Aménagement
de la desserte de
DIGNE-LES-BAINS
par la **RN85**

MEMOIRE EN REPONSE A L'AVIS DU CGEDD N°2017-64 DU 25 OCTOBRE 2017

AVIS SUR L'AMENAGEMENT DE LA DESSERTE DE
DIGNE-LES-BAINS PAR LA RN 85 ET SUR LA MISE EN
COMPATIBILITE DES DOCUMENTS D'URBANISME DE
MALIJAI, MALLEMOISSON ET AIGLUN (04)

Plan général des travaux

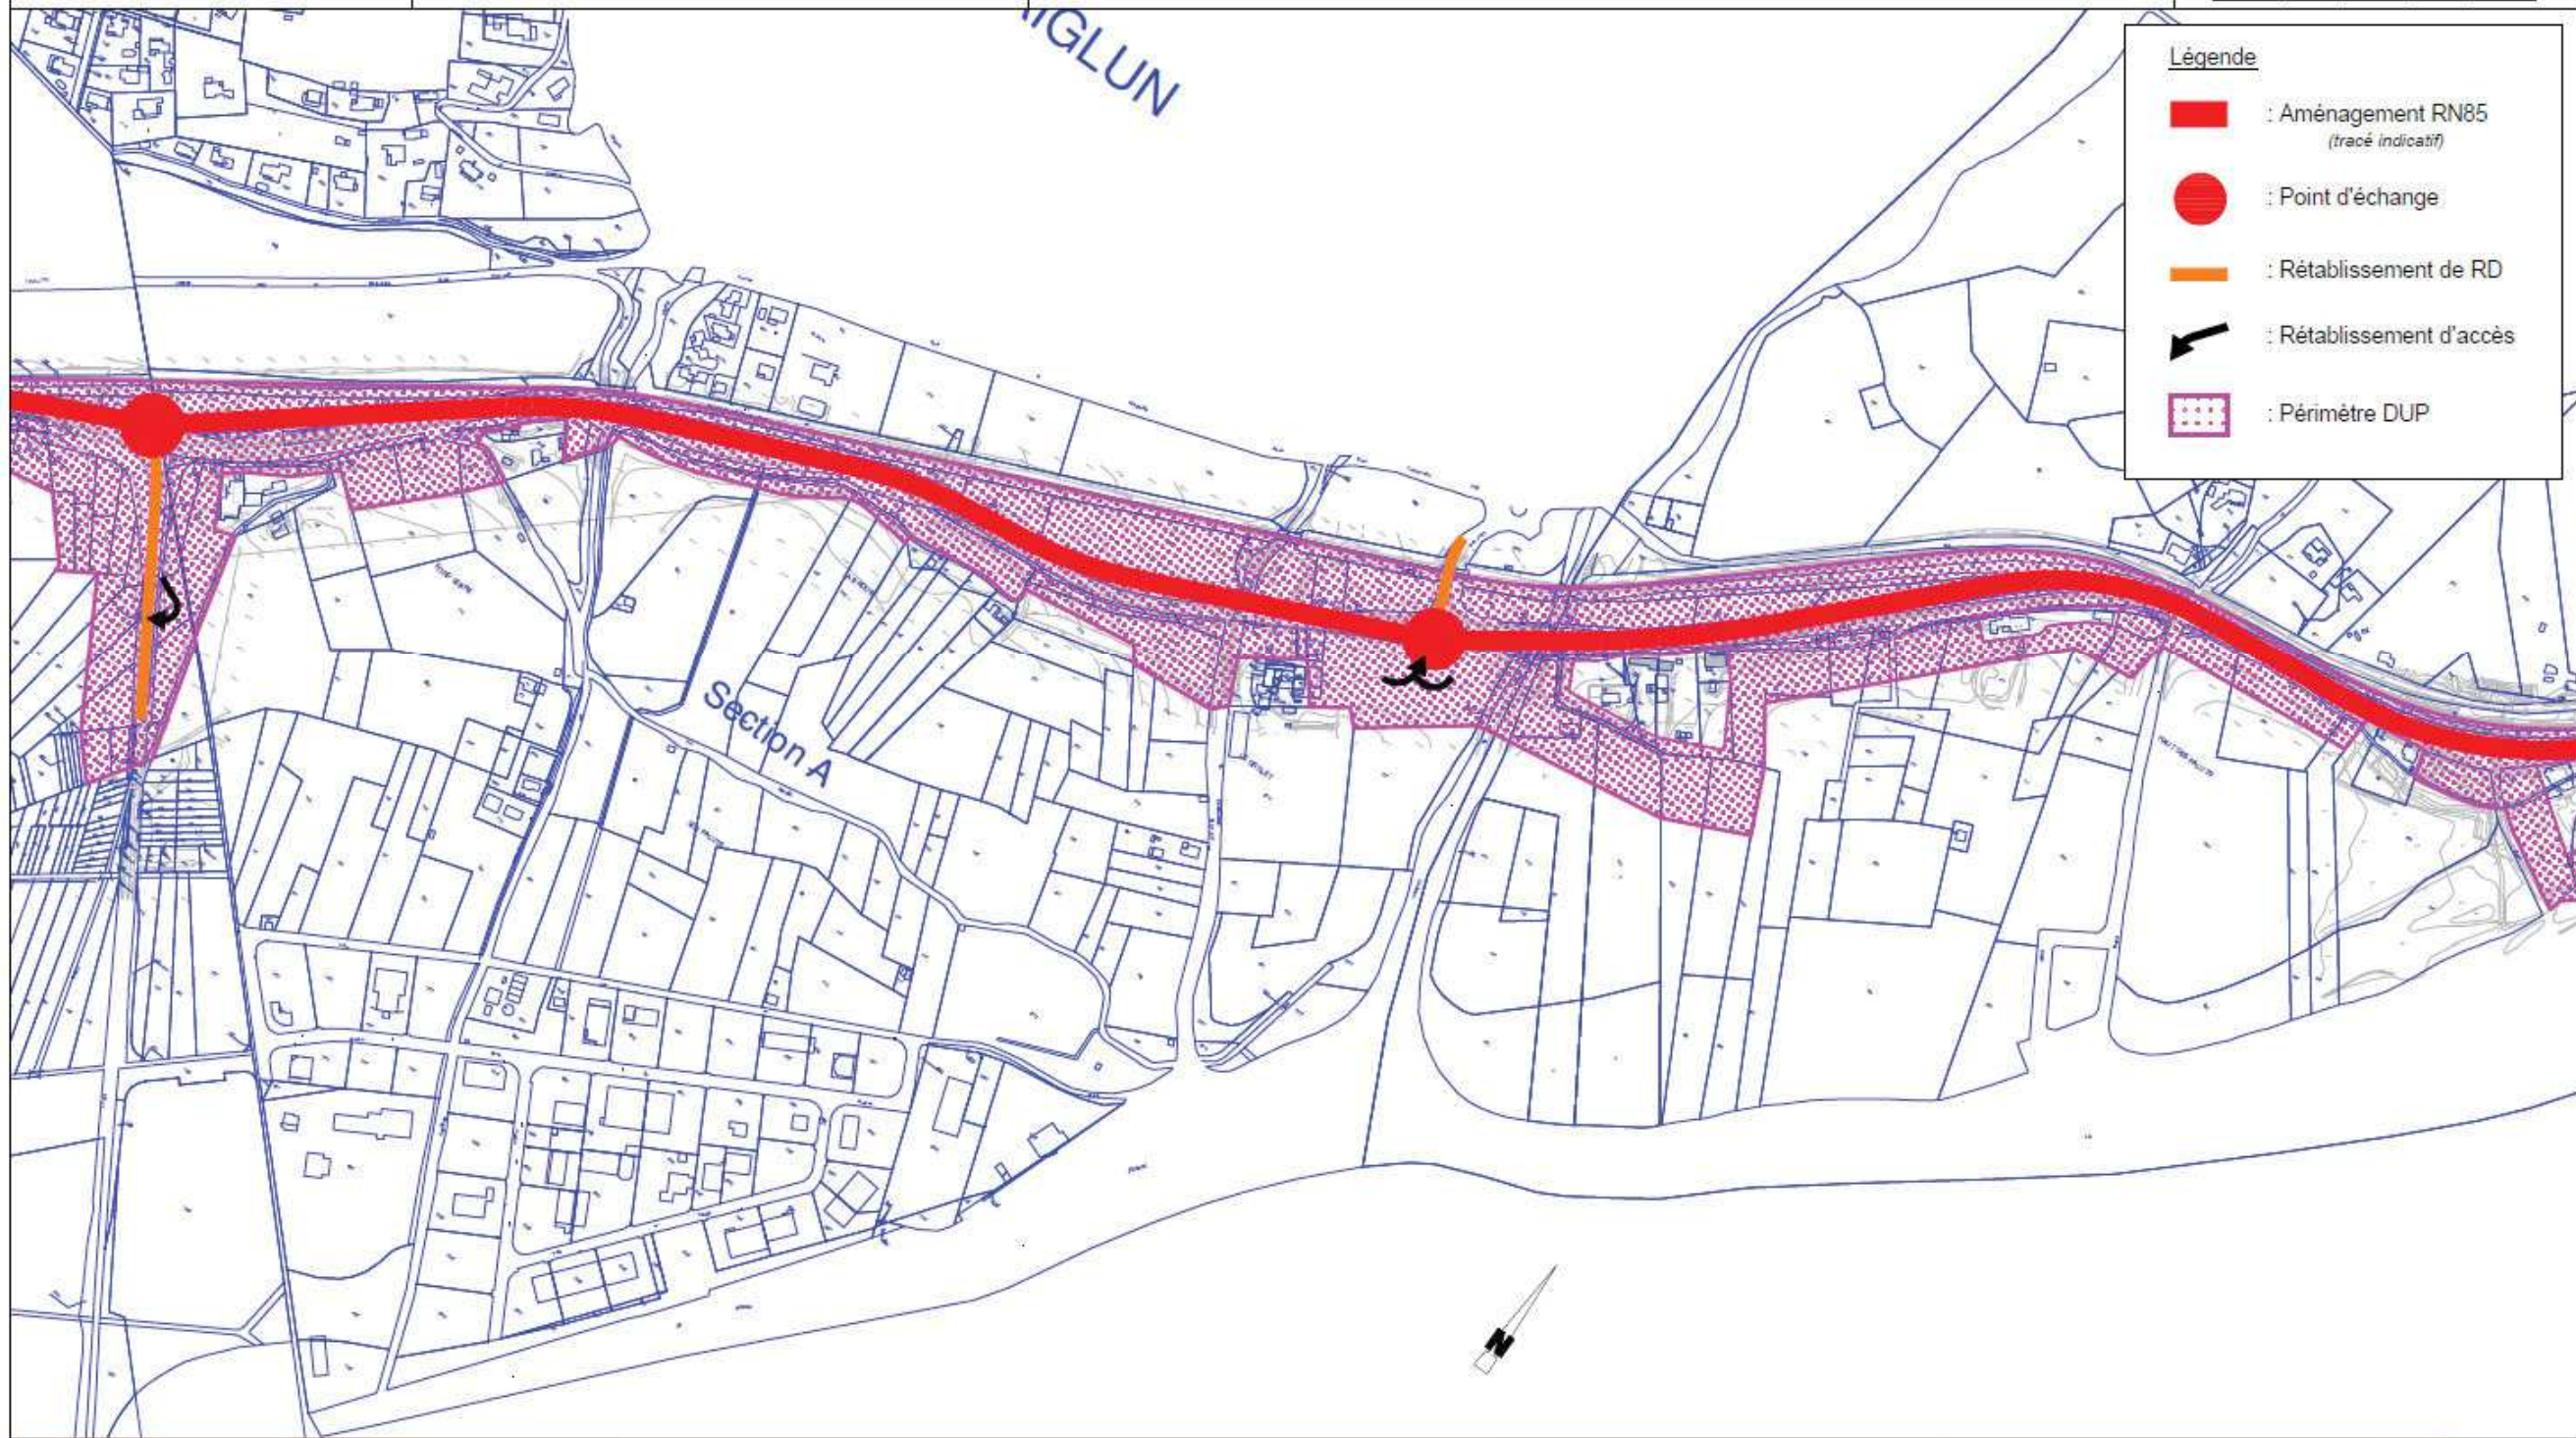
L'AE recommande de compléter la présentation du projet par une description des voiries de rétablissement au niveau de détail actuellement disponible, et de faire porter l'étude d'impact sur l'ensemble du projet constitué du réaménagement de la RN 85, des voiries de rétablissement et des travaux financés dans le cadre du PRAS.

Comme on peut le voir sur l'extrait ci-après (planche 6/7 du PGT), les rétablissements de ces routes départementales et les amorces de ces rétablissements d'accès sont identifiés sur le plan général des travaux par, respectivement, un tracé orange et des flèches noires (orientées et dirigées dans le sens du futur accès).

De plus, toutes les emprises des futurs rétablissements, dont la géométrie n'est pas actée de manière définitive à l'heure actuelle, font partie du périmètre DUP (motif à poids rose sur le PGT). L'étude des impacts du projet d'amélioration de la desserte de Digne-les-Bains par la RN85 a été réalisée sur l'ensemble de ce périmètre.

Par conséquent, les impacts des voiries de rétablissement sont déjà intégrés et pris en compte dans l'analyse des impacts du projet, réalisée dans le cadre de l'étude d'impact du projet.

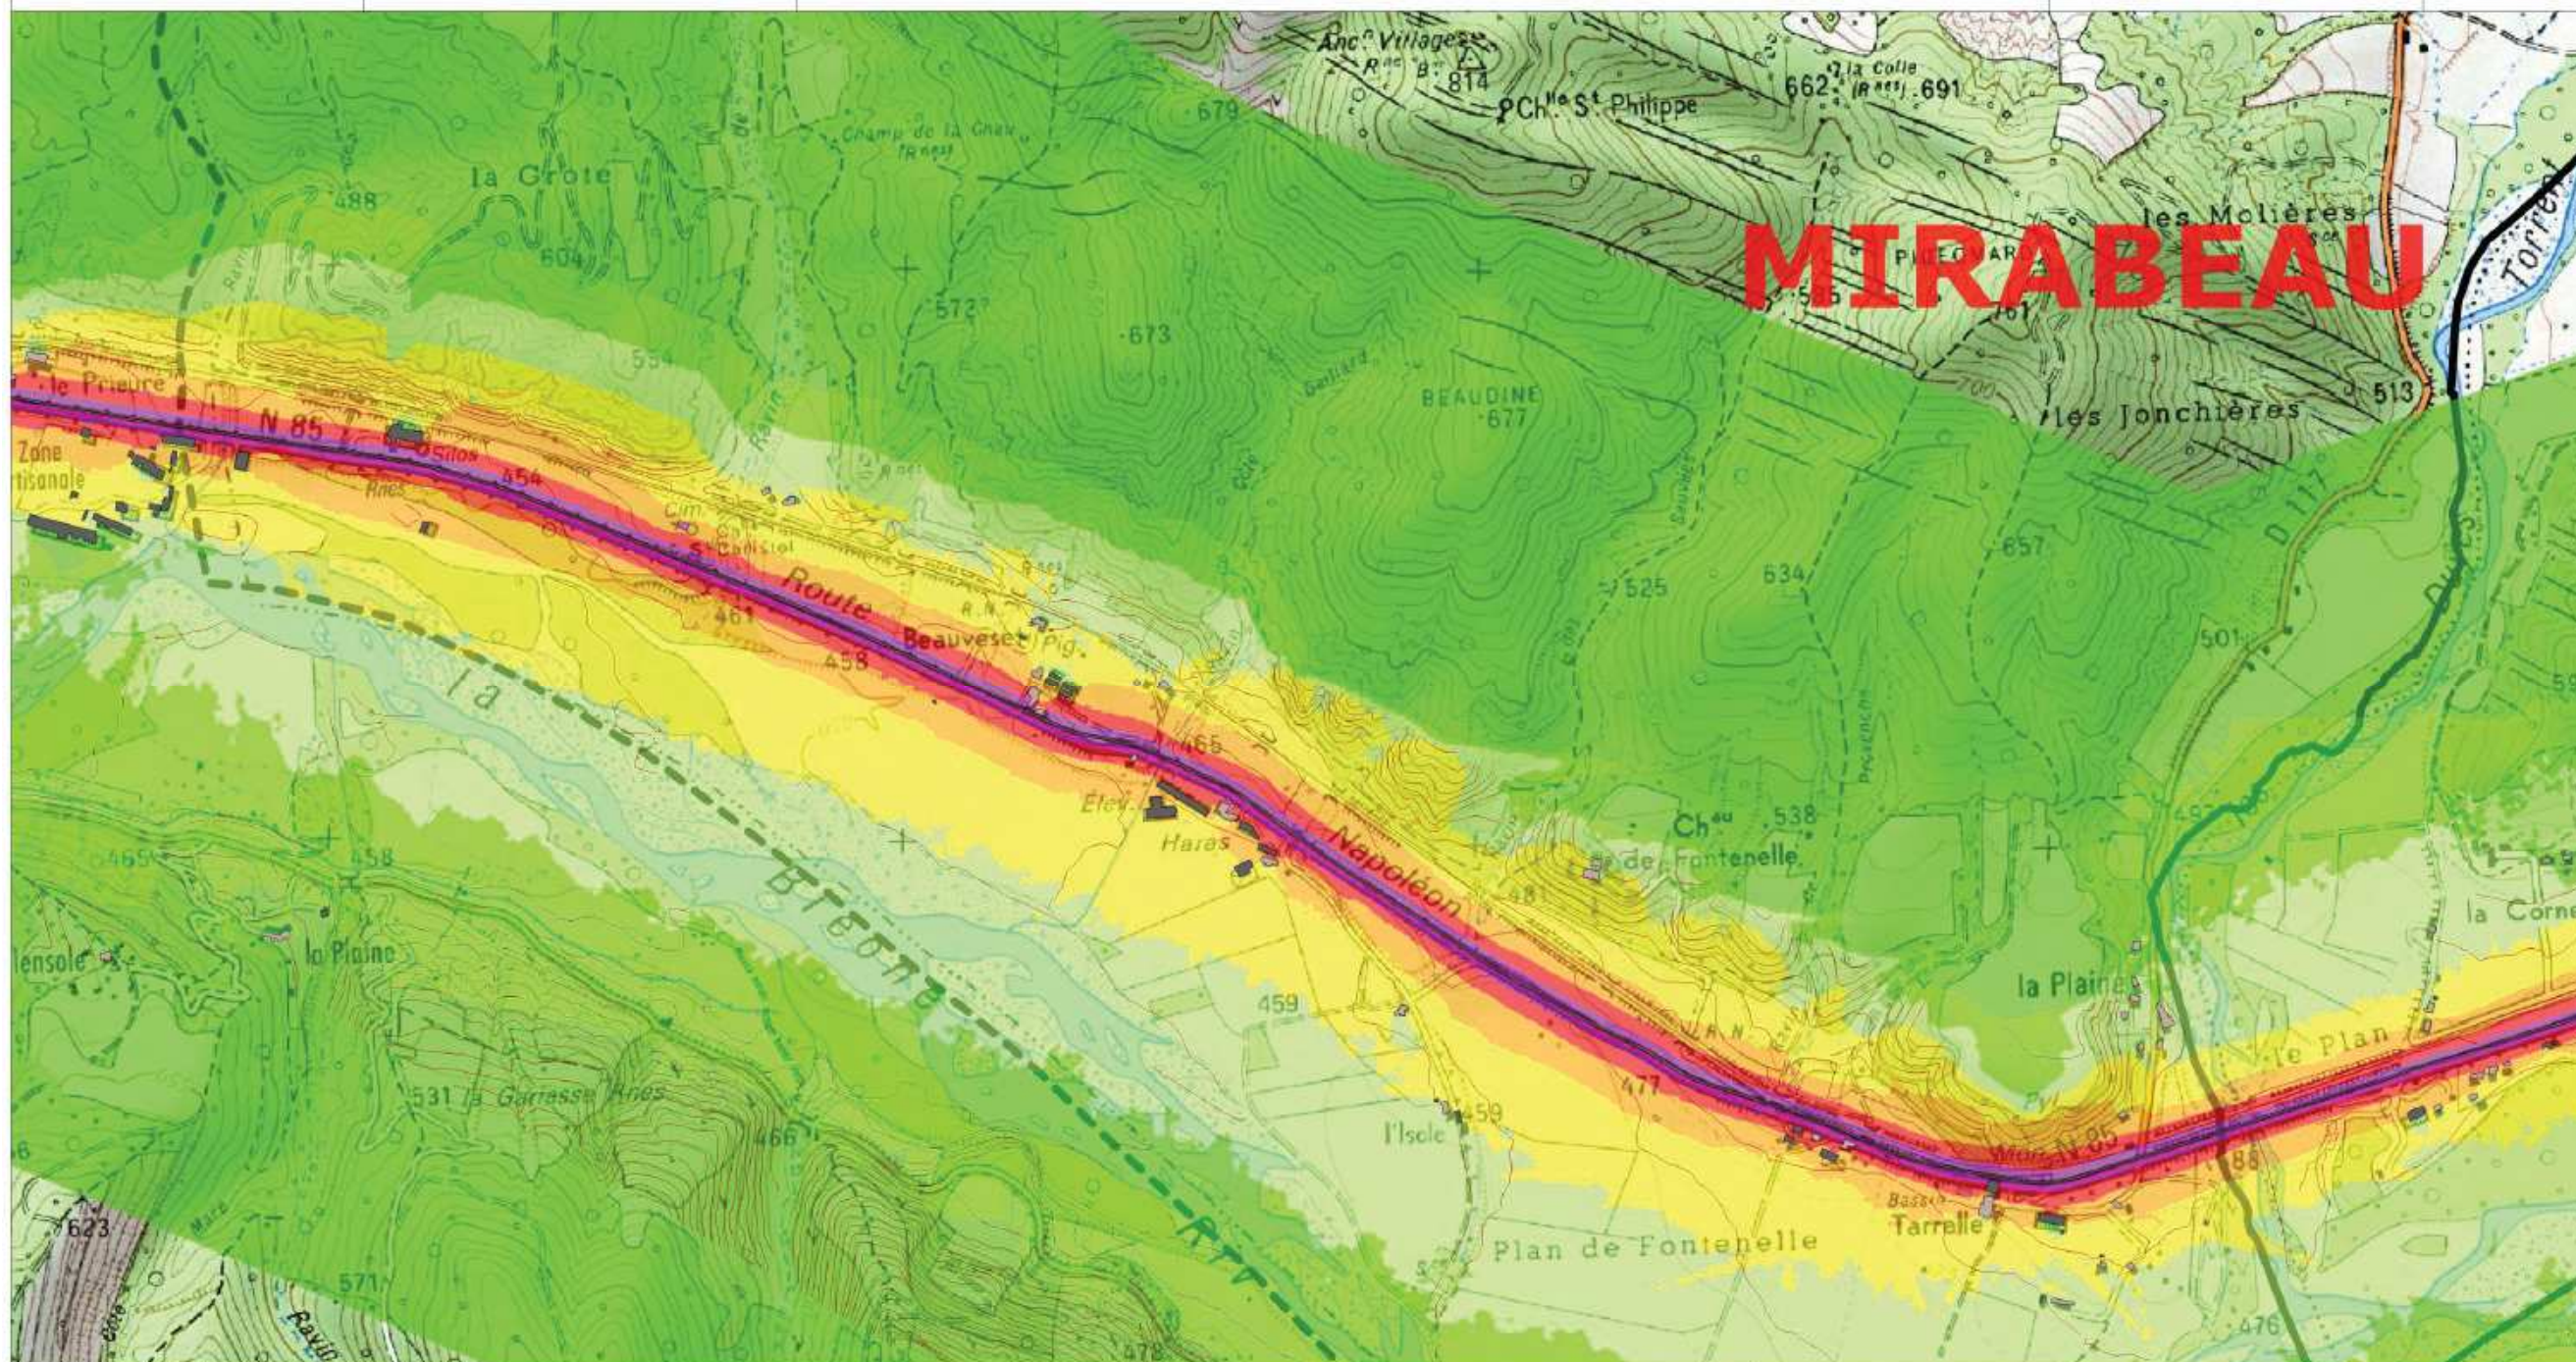
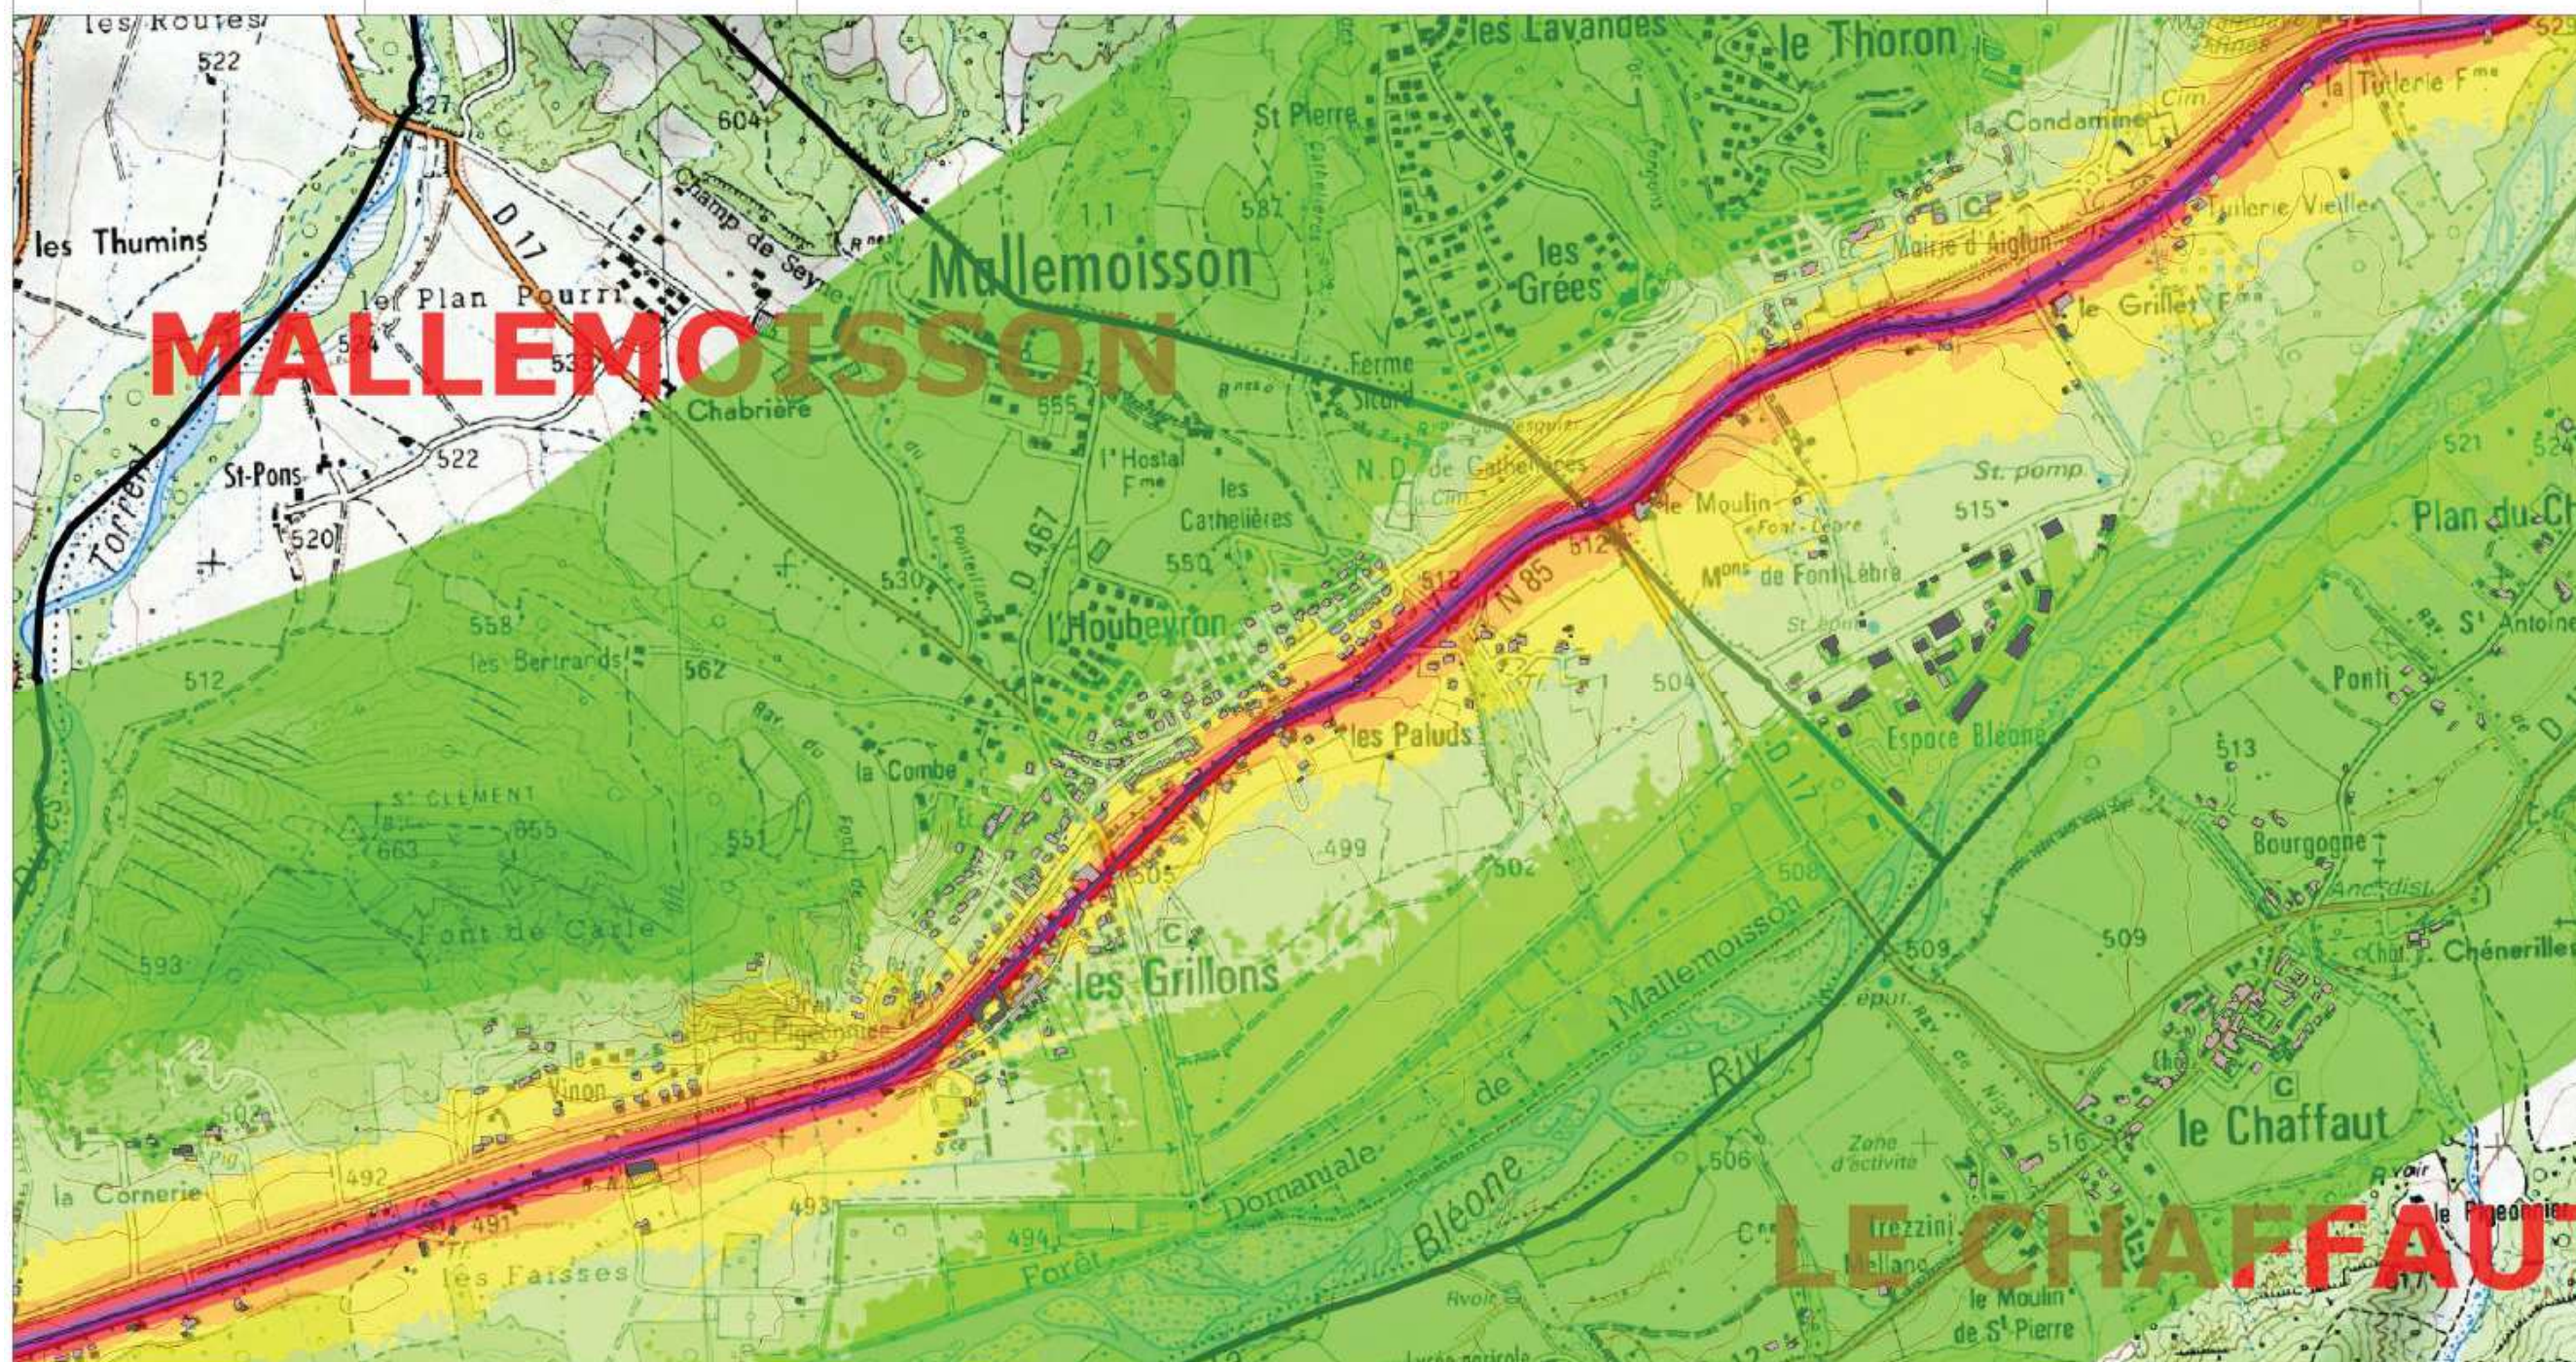
Afin d'établir clairement l'état initial sonore dans l'étude d'impact, l'AE recommande de le compléter par la présentation du modèle acoustique qui a été réalisé, des paramètres de son calage et de la mention des niveaux sonores LAeq de jour et de nuit sur chaque bâtiment de l'aire d'étude affecté par le bruit.

Les planches de calcul ci-après présentent les ambiances sonores préexistantes sur tous les bâtiments situés sur le périmètre du projet.

- Deux caractérisant l'ambiance sonore préexistante : une en période diurne et une en période nocturne (isophones 45 à 75 dB(A)) ;
- et deux caractérisant les zones modérées / non modérées : une en période diurne (isophones 65 – 70 dB(A)) et une en période nocturne (isophones 60 – 65 dB(A)).

L'objectif est ici d'apprécier l'ambiance sonore préexistante pour tous les bâtiments existants :
